使用前検査変更申請書

廃炉発官 R4第 94号
令和 4年 9月 2日

<p>発電用原子炉施設の設置又は変更に係る 事業所の名称及び所在地</p>	<p>福島第一原子力発電所 福島県双葉郡大熊町及び双葉町</p>
<p>申請に係る発電用原子炉施設の概要</p>	<p>福島第一原子力発電所 汚染水処理設備等 第三セシウム吸着装置※ 吸着塔B型 (S32205) 主要配管 第三セシウム吸着装置入口から 第三セシウム吸着装置出口まで (鋼管) 第三セシウム吸着装置入口から 第三セシウム吸着装置出口まで (耐圧ホース)</p> <p>※ 実施計画 II.2.5.2.1 主要仕様参照</p>
<p>実施計画の認可年月日</p>	<p>平成25年8月14日 (実施計画の変更認可年月日：令和3年1月29日)</p>
<p>検査を受けようとする工程</p>	<p>構造、強度又は漏えいに係る試験をすることができる状態になった時</p> <p>設備の組立てが完了した時</p> <p>工事の計画に係る工事が完了した時</p>
<p>検査を受けようとする期日</p>	<p>自 令和3年 9月 14日 至 令和4年 12月 7日</p>
<p>検査を受けようとする場所</p>	<p>東京電力ホールディングス株式会社 福島第一原子力発電所 </p>
<p>申請に係る発電用原子炉施設の使用の 開始の予定時期</p>	<p>令和5年 1月 18日</p>

検査系統概略図
第三セシウム吸着装置

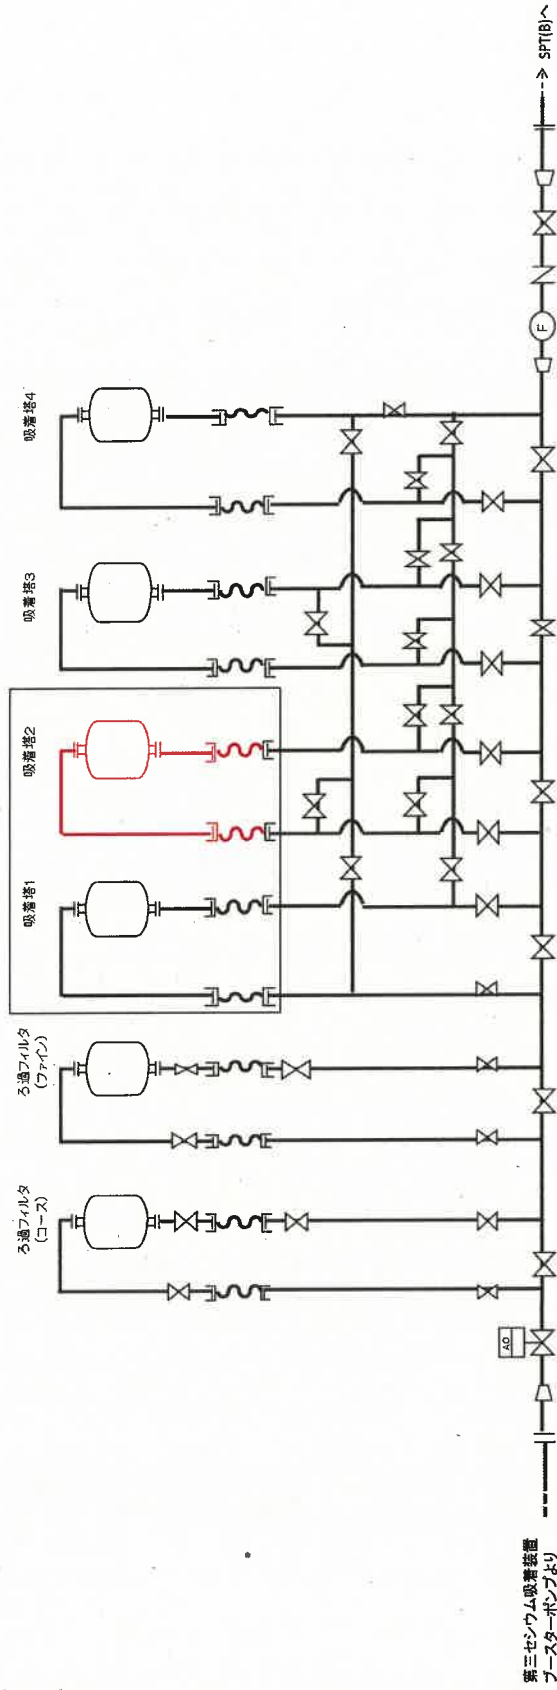
別添-2 検査系統概略図の記載の適正化

は変更箇所を示す。
